# 改善箇所説明図

代表型式：YDS-KRC017

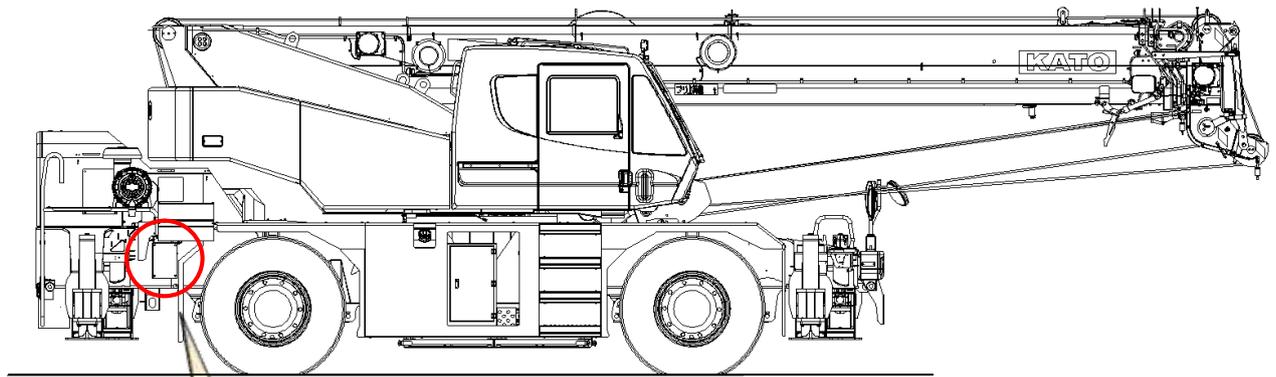
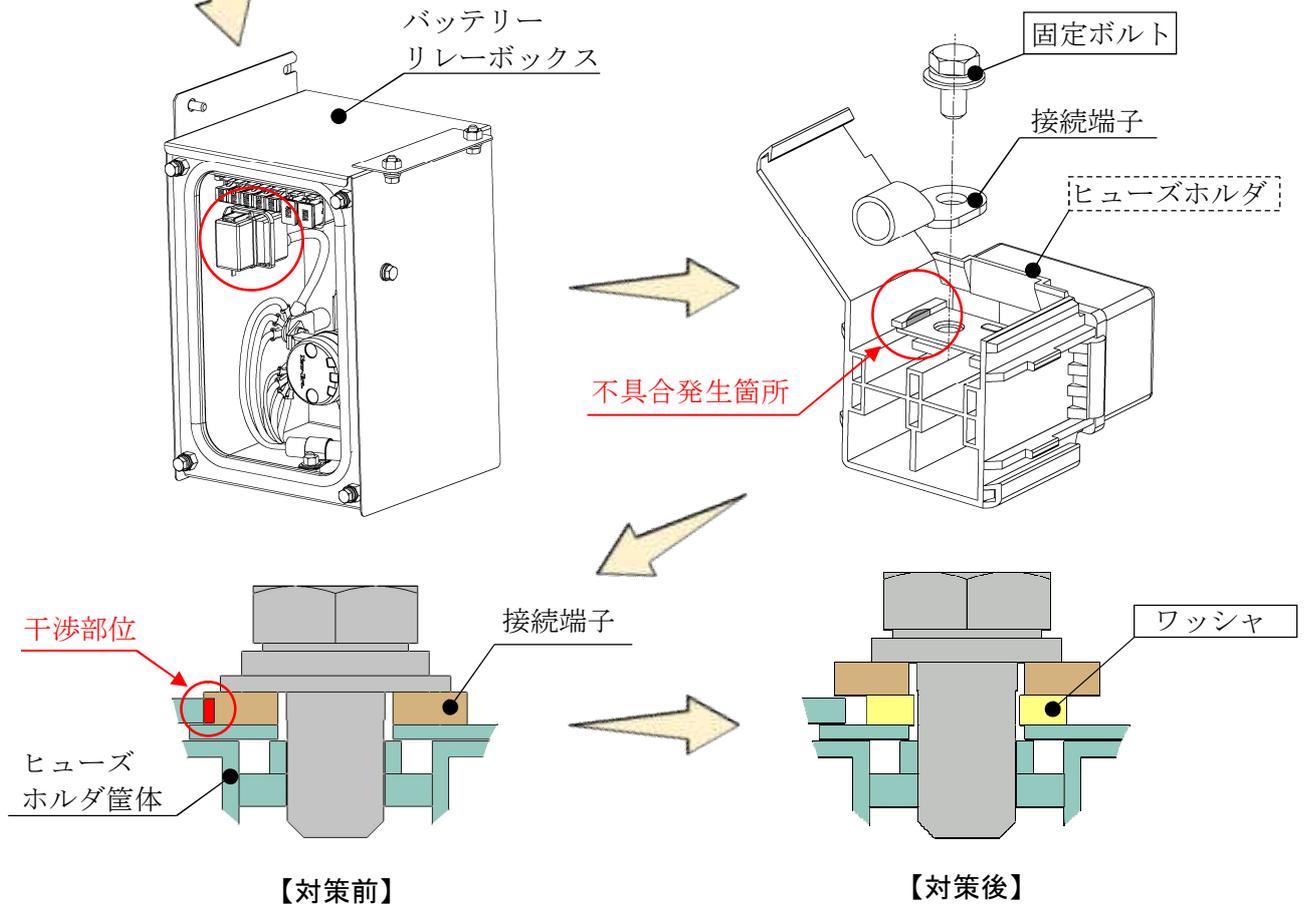
ホイール・クレーン等の電気装置において、ハイカレントヒューズに接続しているケーブル接続端子の選定が不適切なため、ケーブル接続端子がヒューズホルダ筐体の一部と干渉し、固定が不確実となり緩みが生じるものがある。そのため、そのまま使用を続けると、

- ① ケーブル接続端子固定ボルトが緩み、接触不良となりバッテリーが充電されず、チャージ不良の警告灯が点灯し、最悪の場合走行不能となるおそれがある。
- ② ケーブル端子接続部の電気的な接触抵抗の増加によりケーブル接続端子部が発熱し、ヒューズホルダが溶損、最悪の場合火災に至るおそれがある。

全車両、ハイカレントヒューズに接続しているケーブル接続端子とヒューズ間にワッシャを追加し、ヒューズホルダ筐体との干渉を解消する。

また、ヒューズホルダの状態を点検し、溶損している場合は新品に交換する。
